## INA SERVICE INFO

# Beiliegende Schrauben verwenden

## Gehäuse der Kühlmittelpumpe wurde modifiziert

Hersteller: Ford  
 Modelle: C-Max, Fiesta, Focus, Mondeo, S-Max, Transit  
 Motoren: 1.8 TDCI  
 Art.-Nr.: 538 0256 10  
 Aktuelle Zuordnung siehe Teilekatalog

Bild 2: Modifizierte Befestigungspunkte der Kühlmittelpumpe

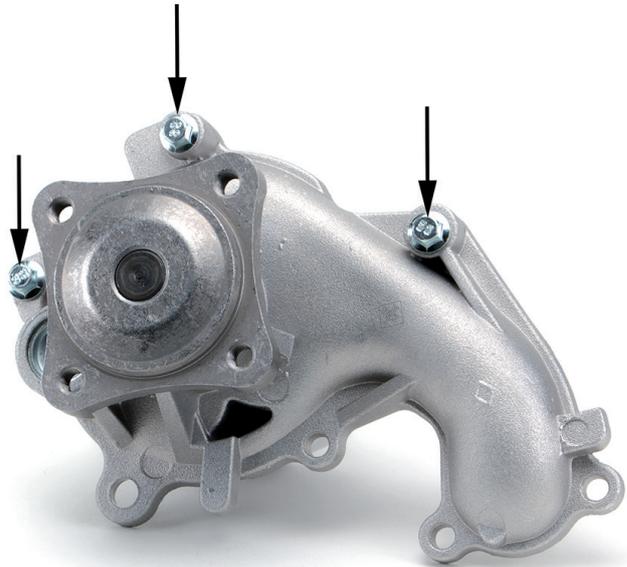
Das Gehäuse der Kühlmittelpumpe 538 0256 10 wurde modifiziert. Dadurch müssen an den drei gezeigten Befestigungspunkten (Bild 2) unbedingt die beiliegenden Schrauben (M6x37) verwendet werden.

Auf Grund der größeren Materialstärke an den drei Befestigungspunkten kommen hier längere Schrauben zum Einsatz.
